Krycí list ZBV

Název a evidenční číslo Stavby: II/105 Kamenný Přívod, rekonstrukce most ev. č. 105-010 Název stavebního objektu/provozního souboru (SO/PS): Most 10	Číslo SO/PS / / číslo Změny SO/PS: <p style="text-align: center;">Most 10/1</p>	Číslo ZBV: <p style="font-size: 24px;">1</p>
---	--	--

Vyjádření projektanta RDS k ZBV č. 1

Věc: Kamenný Přívoz, most ev.č. 105-010 – vyjádření TDI k návrhu ZBV 1.

CELKOVÝ POHLED 1

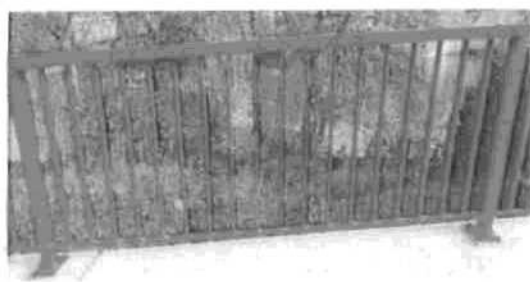
5,03 m (1,66+1,6+1,76) CP1
5,73 m (1,68+2,00+2,05) CP1
0,5 m CP1
16,65 m (2,2+2,15+2,15+2,49+2,5+2,5+2,66) m CP2
1,1 m CP2
29,01 m
